SYNDICAT DE L'ORGE

Objet : Avis du Syndicat de l'Orge sur le projet de plan local d'urbanisme de Boissy-sous-Saint-Yon

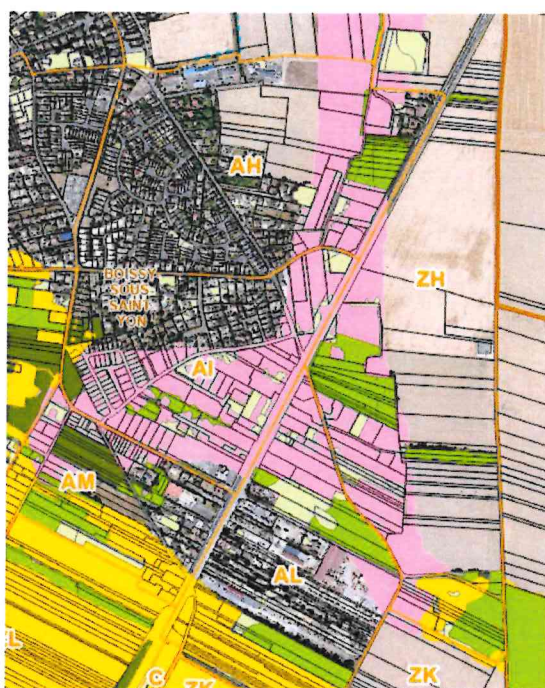
L'OAP « Bas de Torfou » est concernée par un réservoir secondaire de biodiversité, un habitat connexe et fait plus largement partie d'un corridor écologique peu fonctionnel.

Les OAP devront permettre le maintien de la fonctionnalité écologique de ces espaces. Une attention particulière devra être portée aux espaces végétalisés pour la biodiversité. La préservation des corridors est essentielle au maintien de la trame verte sur l'ensemble du territoire. L'OAP « Bas de Tourfou » peut être une opportunité de restauration du corridor.
